**Результаты обсуждения предложений о внесении изменений в
ГОСТ 33665-2015 «Автомобили скорой медицинской помощи. Технические требования и методы испытаний»**

Схема условного медицинского салона:

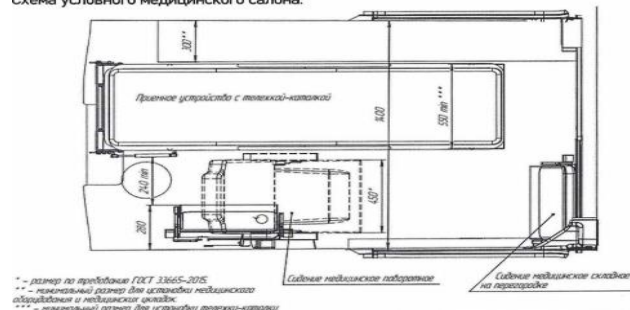
| <p>П. 5.3.29</p> | <p>«5.3.29 В автомобилях скорой медицинской помощи типа А для установки носилок или медицинской тележки и одного сиденья конструкция салона должна обеспечивать проход по всей длине носилок (медицинской тележки) хотя бы с одной стороны с шириной рабочей зоны не менее 240 мм.» Предлагаемая редакция: «5.3.29 В автомобилях скорой медицинской помощи класса А для установки носилок или медицинской тележки и одного сиденья конструкцией должен быть обеспечен проход по всей длине носилок (медицинской тележки) хотя бы с одной стороны с шириной рабочей зоны не менее 240 мм. Для этого допускается складывание и/или поворачивание медицинских сидений»</p> | <p><u>ООО «ОИЦ» Группы ГАЗ</u> Поддерживаем <u>ФГБОУ ВО ПСПбГМУ им. И.П. Павлова Минздрава России</u> Внесение изменений в пункт 5.3.29 является целесообразным. <u>ФГБУ «ВНИИИМТ» Росздравнадзора</u> Нет возражений <u>ФГУП «НАМИ»</u> Нет возражений.</p> | <p>Принято. Внести предложение в проект изменения</p> |

Для класса А согласно таблице 5.1 ширина медицинского салона составляет 1400мм. Ширина мебели 300мм, ширина тележки-каталки 550мм, ширина сиденья 450мм. Итого 1300мм. Поэтому обеспечение прохода возможно только если повернуть сиденье.
